Revision to a Request for a Standing Offer

National Master Standing Offer (NMSO)

Title - Sujet Absorbent Glass Mat (AGM) Batteries		
Solicitation No. - N° de l'invitation E60HN-220859/A		Date 2022-11-01
Client Reference No. - N° de référence du client E60HN-220859		Amendment No. - N° modif. 004
File No. - N° de dossier hn446.E60HN-220859	CCC No./N° CCC - FMS No./N° VME	
GETS Reference No. - N° de référence de SEAG PW-\$\$HN-446-81394		
Date of Original Request for Standing Offer		2022-09-20
Date de la demande de l'offre à commandes originale		
Solicitation Closes - L'invitation prend fin at - à 02:00 PM Eastern Daylight Saving Time EDT on - le 2022-11-04 Heure Avancée de l'Est HAE		
Address Enquiries to: - Adresser toutes questions à: Garcia Lozano, Quiterie		Buyer Id - Id de l'acheteur hn446
Telephone No. - N° de téléphone (613) 296-2431 ()		FAX No. - N° de FAX (819) 953-4944
Delivery Required - Livraison exigée		
Destination - of Goods, Services, and Construction: Destination - des biens, services et construction: Multiple Addresses across Canada

Modification 004 est émise pour répondre aux questions suivantes :

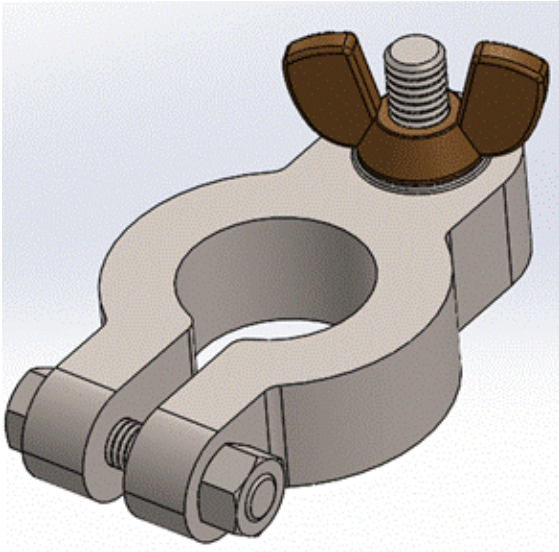
Question 1 : En ce qui concerne la modification n°3, réponse n°A1, nous n'avons pas saisi votre point de vue. Nos produits 2V ont des poignées comme « moyen d'aider au levage et au transport manuels ». Cela peut être trouvé dans ce qui suit :

Veuillez confirmer que cela sera acceptable à la place de l'exigence du « Récipient métallique étanche avec poignée de transport ».

Réponse 1 : Pour être prises en considération, les batteries doivent répondre à toutes les spécifications obligatoires du tableau.

Batterie de 2 V (Tableau 2, Tableau 3, et Tableau 4)

Élément 5: Contenant

- "Récipient métallique étanche avec poignée de transport"

Il est attendu que les cellules 2 V auront des poignées de transport intégrées à un boîtier métallique externe.

Type	Description	Exemple
Plots	Bornes filetées	
SAE	Bornes de type batterie d'automobile (SAE).

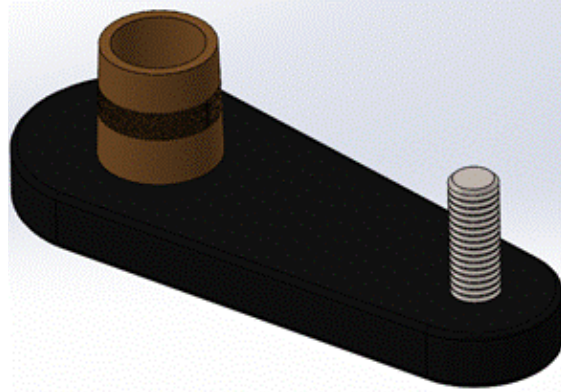
Question 2 : En ce qui concerne les tableaux 5 à 7, pouvez-vous préciser si vous avez besoin d'une borne Plots et/ou SAE ou des deux? Veuillez nous fournir une photo de la borne que vous voulez afin que nous puissions nous assurer de vous fournir le bon article.

Réponse 2 : voir les descriptions des bornes de la batterie dans les autres tableaux ci-dessous
